Grenoble, le 30/04/2025

Réf.: GD/HT/EB n°12

Objet : Demande d'autorisation de création d'une Unité Touristique Nouvelle Structurante (UTNs) sur la commune de Villard-de-Lans (38) - participation du public par voie électronique - avis de France Nature Environnement Isère (FNE Isère)

Moyennes hivernales des relevés à la station MétéoFrance de Villard de Lans (Payonnère).

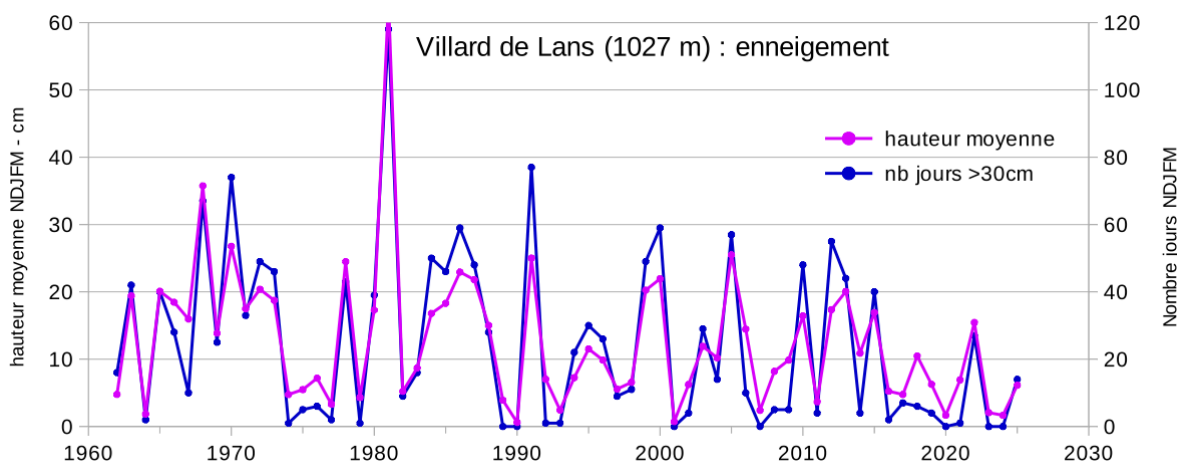
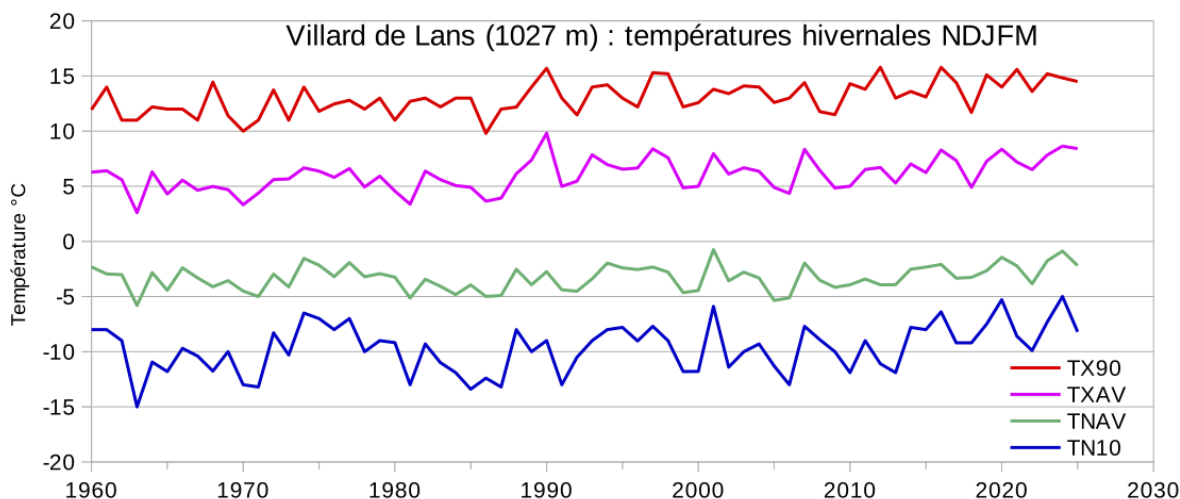
Les longues séries de relevés de températures et d'enneigement à la station MétéoFrance de Villard (ci-dessous) montrent des évolutions assez classiques pour cette altitude :

- un réchauffement hivernal (de l'ordre de + 1,7°C en tendance depuis 1960) ;
- une baisse de l'enneigement, qui a eu lieu en deux phases, à partir de 1989-1990, puis plus récemment depuis 10-15 ans.

Cette accélération récente du réchauffement et de la baisse d'enneigement suggère que cette altitude de 1000-1100 m est particulièrement affectée par le changement climatique. Il est

également possible que cette accélération soit liée à celle observée en Europe de l'ouest, auquel cas elle affecterait aussi les altitudes supérieures à 1000 m. Or les modèles ne simulent pas cette accélération du réchauffement hivernal, liée à un changement de circulation atmosphérique³. Il existe donc un **risque que les simulations de ClimSnow sous-estiment la vitesse de réchauffement en montagne.**

Température moyenne hivernale DJF à la station de Villard de Lans (station de Payonnère, MétéoFrance), et médianes des simulations Adamont utilisées par ClimSnow (scénario RCP8.5, altitude de 900 m).

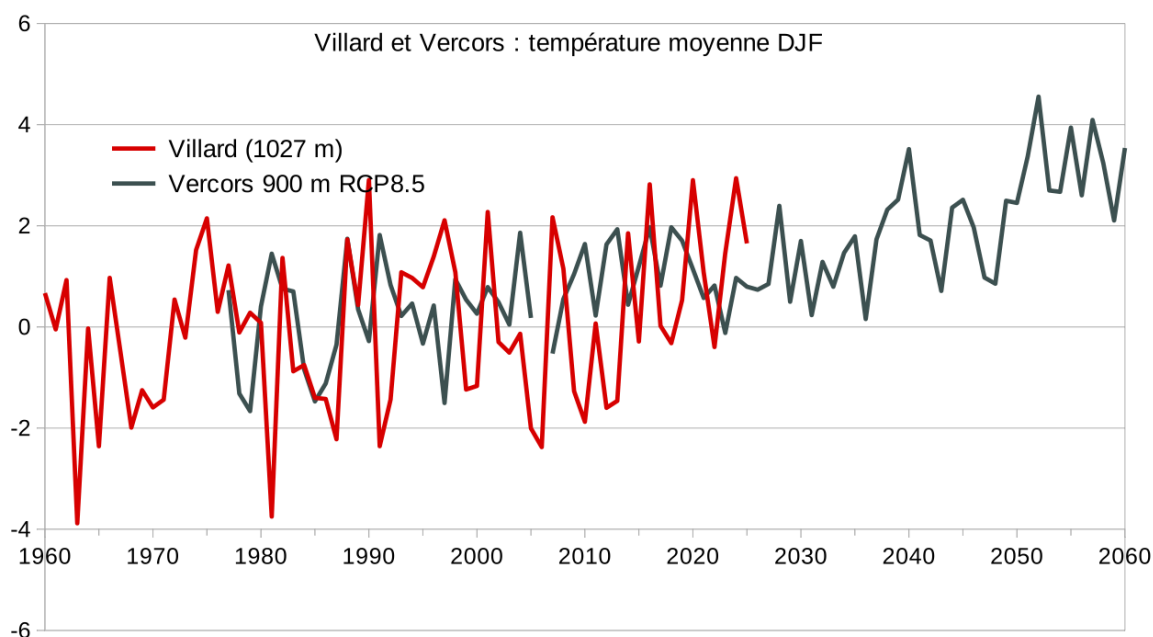
La comparaison entre ces mesures de température à Villard et les simulations utilisées par ClimSnow (graphe ci-dessous) montre que le lissage des simulations atténue les fluctuations

pour en conserver les tendances. Il existera ainsi toujours des périodes de plusieurs années, 5 à 10 ans, avec des hivers plus doux ou plus froids, mal prises en compte par ClimSnow.

La question est donc la **capacité du gestionnaire de la station à faire face à une succession d'années défavorables**, plutôt qu'à un ensemble d'années défavorables réparties en moyenne sur une période plus longue. Ces périodes pourront être aussi plus favorables à l'enneigement (ce que nous souhaitons tous).

Figure n°49 du dossier de demande d'autorisation UTNs, page 136 (MDP Consulting)

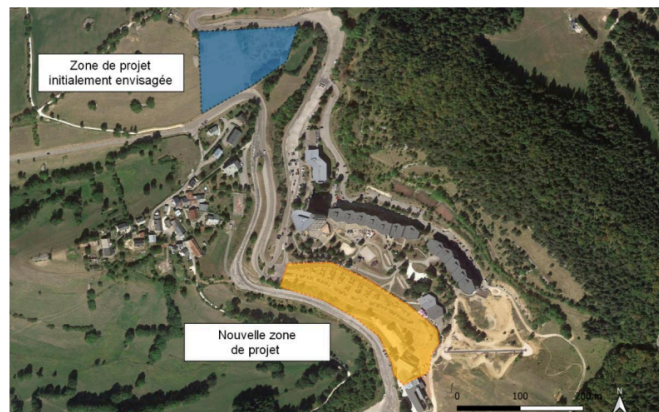
Initialement, le projet d'UTN défini dans le PLUi-H devait être réalisé sur les parcelles AZ89, AZ90 et AZ194, situées aux Adrets. Ces parcelles ne sont pas artificialisées et ont été classées en zone AUT1 au PLUi-H. Il a été décidé par la suite de déplacer l'implantation de ce projet sur la parcelle AZ217, qui était initialement l'assise du parking de la Côte 2000, dit P1.

Ce changement de localisation de l'implantation du projet a donné lieu à un échange de parcelles entre la commune et la SEVLC. Aussi, par une délibération en date du 26 octobre 2023 (délibération n°136), la commune de Villard a décidé d'acquérir les parcelles AZ89, AZ90 et AZ194. Cette décision prévoit notamment que :

Or les parcelles sur lesquelles étaient projetées initialement les aménagements sont toujours classées en AUT1 au PLUi-H.
